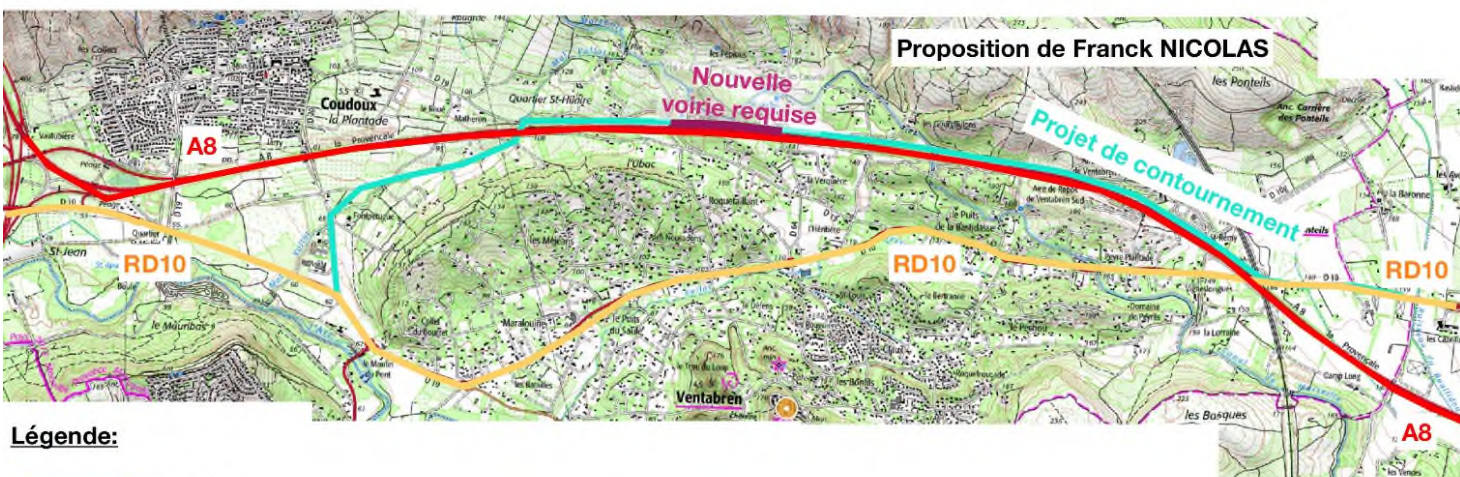
Malheureusement, il demeure quelques imprécisions dans la réponse de la commune.

Sur la hauteur des bâtiments, il est indiqué que l'OAP autorise des R+2 ou R+3, ce qui est effectivement possible avec « 11 m de hauteur totale ». Plus loin, la commune précise que « les bâtiments collectifs de l'OAP Maralouine sont limités à R+2 ». Compte tenu des questions soulevées et de l'inquiétude de nombreux habitants, le commissaire enquêteur a déjà souligné l'intérêt de formaliser l'objectif de la commune en précisant dans le règlement à la fois la hauteur maximale en mètres et en nombre de niveaux.
